A.S.D. MACHETE TEAM

Oggetto: Ponente Green Power srl – Progetto di un impianto eolico denominato “Pulfar”
Osservazioni

Figura 4 Assenza barriere termiche: Cascading Thermal Runaway

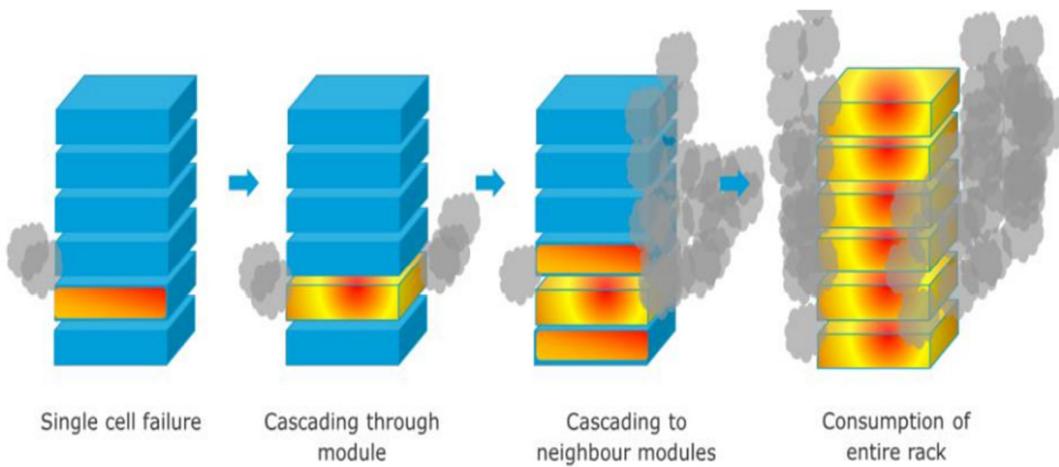
Al fine di limitare la propagazione di calore dovuta all'incendio e/o l'incendio stesso occorre valutare l'adozione di adeguate misure preventive anche mediante installazione di barriere fisiche tra le celle, al fine di rallentare la propagazione di calore dovuta dall'incendio e/o l'incendio stesso. Le suddette misure dovranno essere valutate al fine di evitare l'evoluzione del "thermal runaway" in "cascading thermal runaway".
